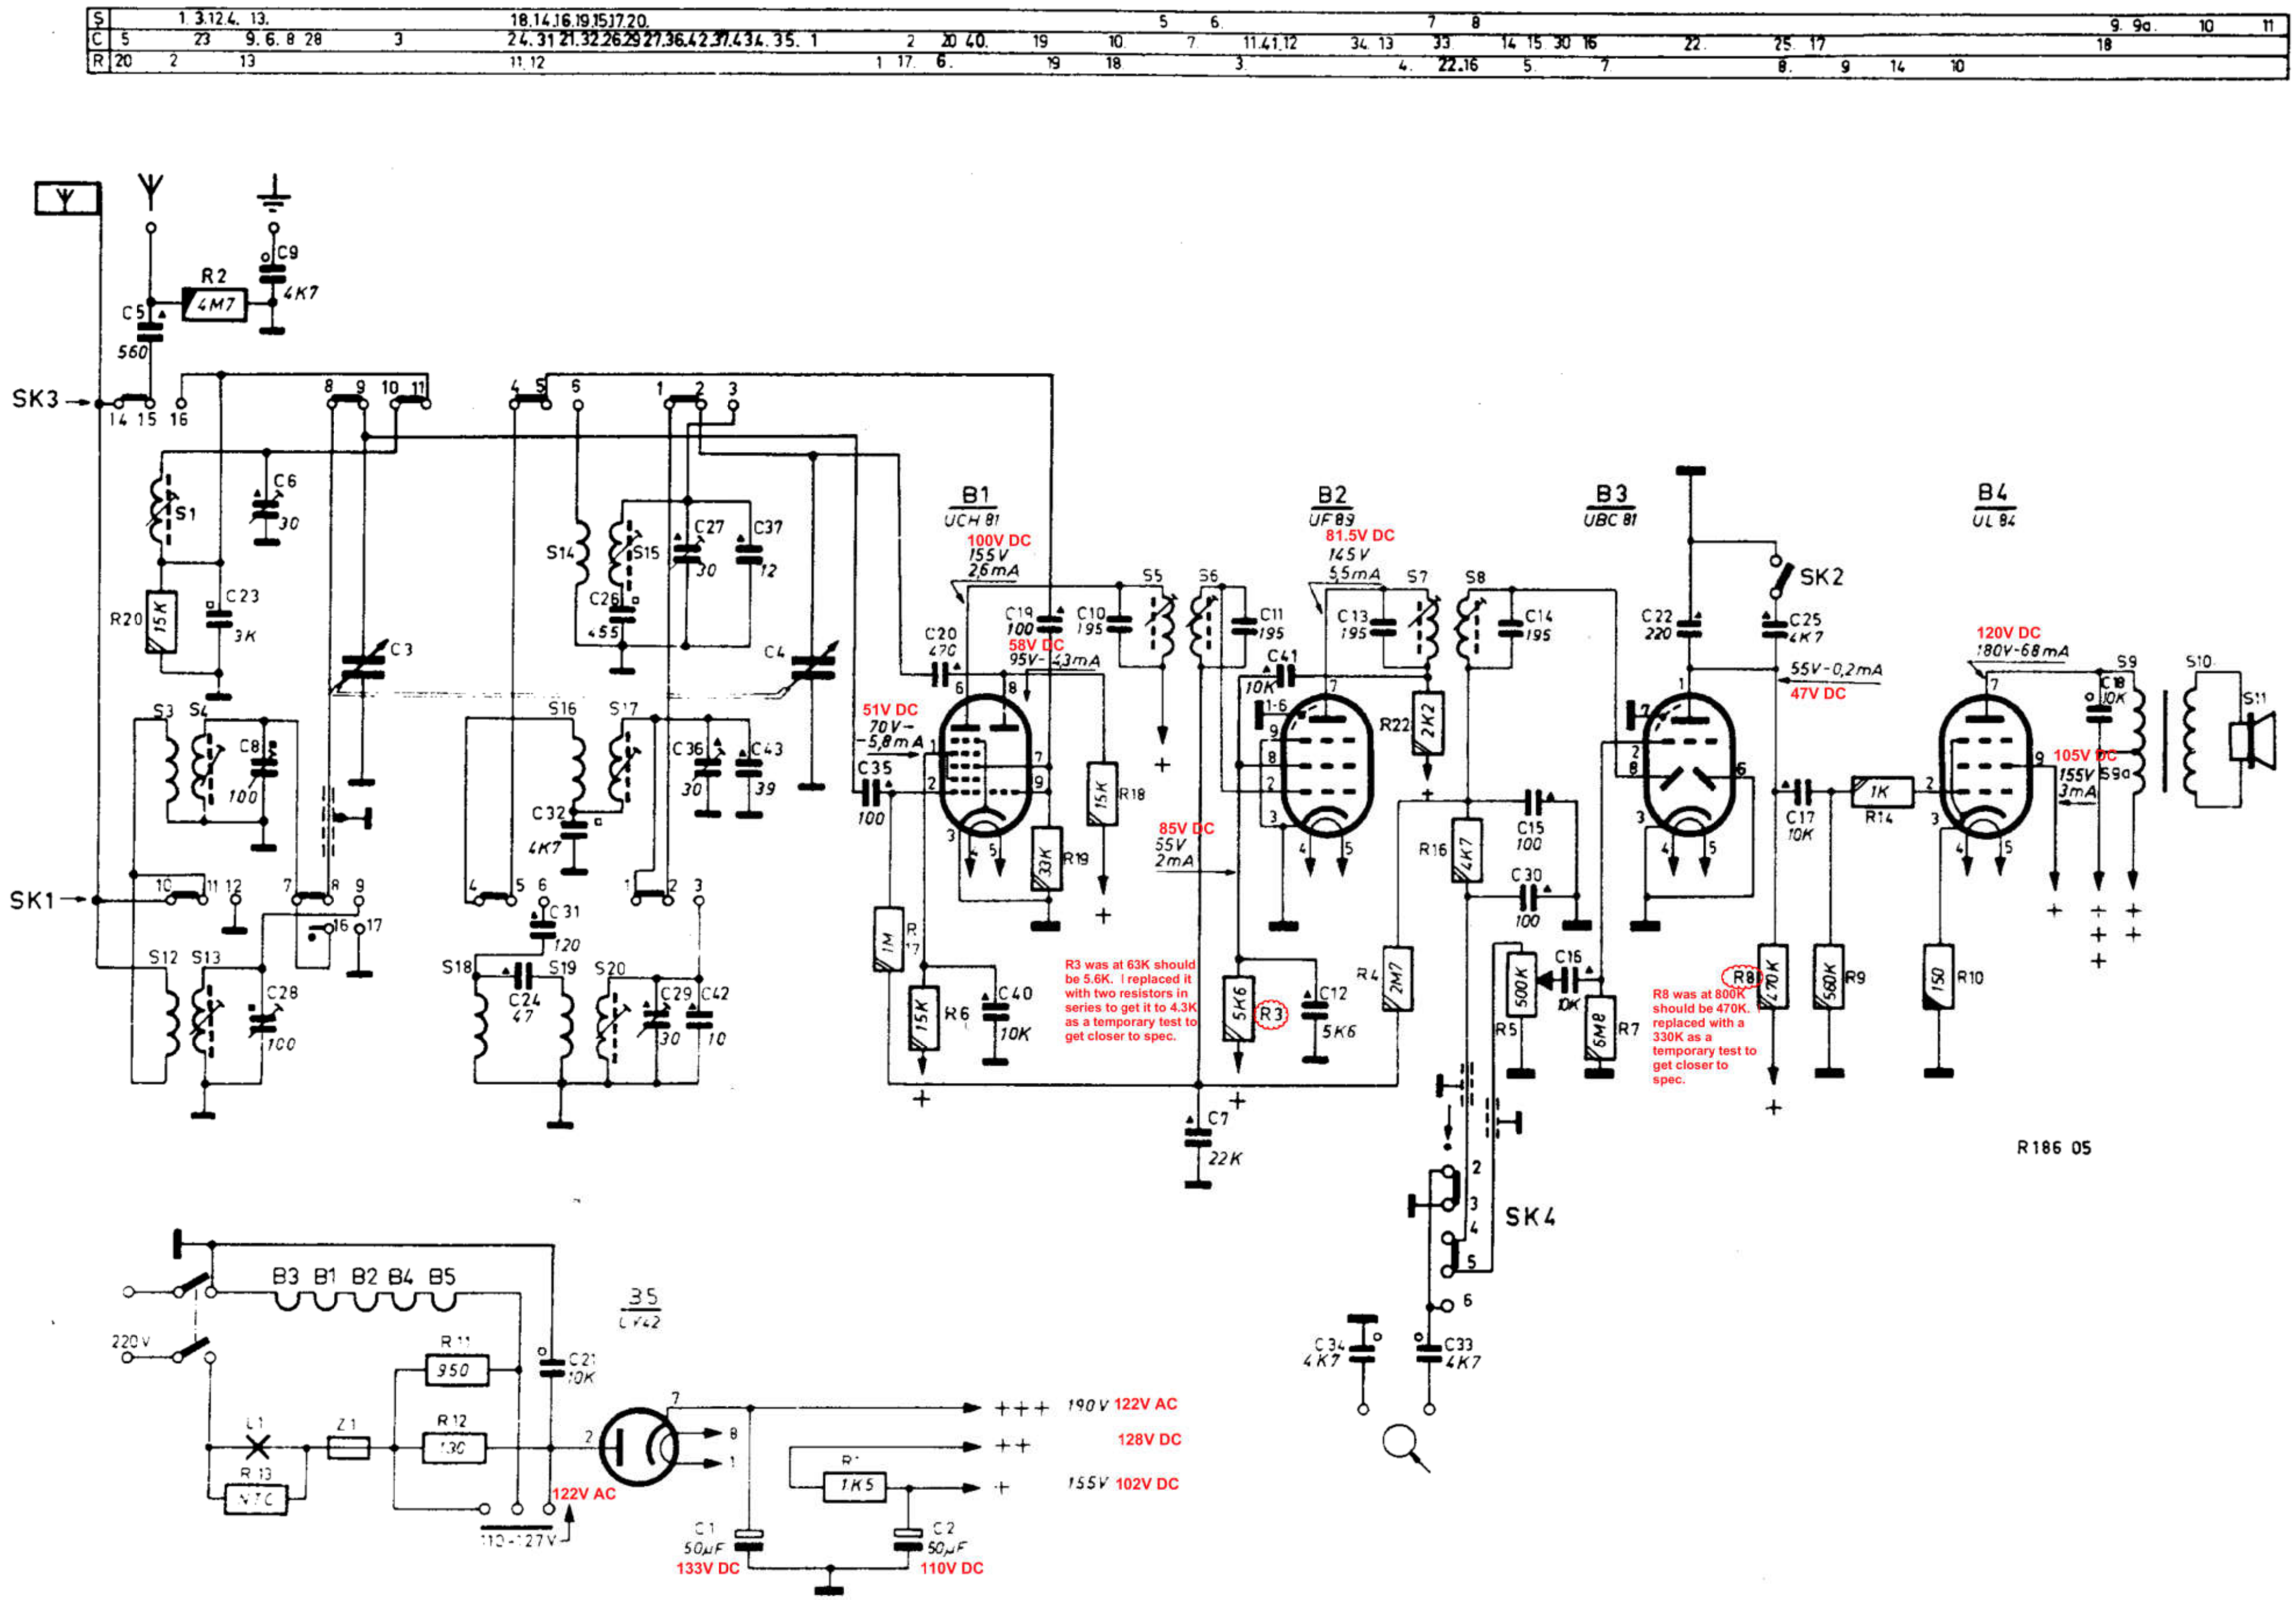
SK3
SK1
SK2
SK4
B1 UCH 81
B2 UF 89
B3 UBC 81
B4 UL 84
B5 UY 42
100V DC 155V 2,6mA
58V DC 95V- 4,3mA
51V DC 70V- 5,8mA
81.5V DC 145V 5,5mA
85V DC 55V 2mA
55V-0,2mA 47V DC
120V DC 180V-68mA
105V DC 155V 3mA
R3 was at 63K should be 5.6K. I replaced it with two resistors in series to get it to 4.3K as a temporary test to get closer to spec.
R8 was at 800K should be 470K. replaced with a 330K as a temporary test to get closer to spec.
R186 05
190V 122V AC
128V DC
155V 102V DC
122V AC
133V DC
110V DC
220V
110-127V
